改善箇所説明図

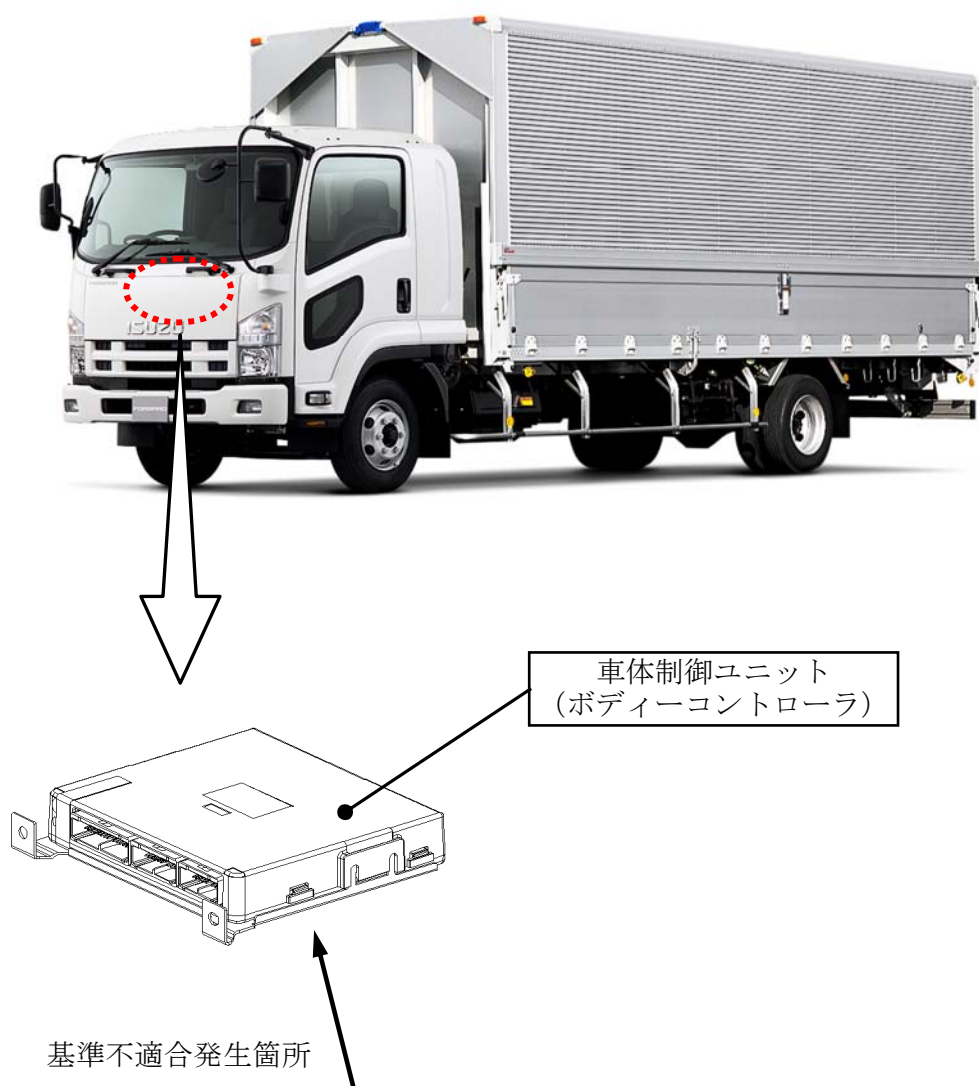
運行情報システムを搭載している車両において、車体制御ユニット（ボディーコントローラ）のプログラムが不適切なため、エンジンを停止した際に、運行情報システムの影響により、車体制御ユニットを書き換えてしまうことがある。そのため、当該ユニットが制御しているハザードランプ、エアコンファン等が誤作動するおそれがある。

改善の内容 : 全車両、車体制御ユニットのプログラムを書き換える。

注： はプログラムを書き換える部品を示す。

識別：キャブ左側ドア開口部に黄色シールを貼付する。
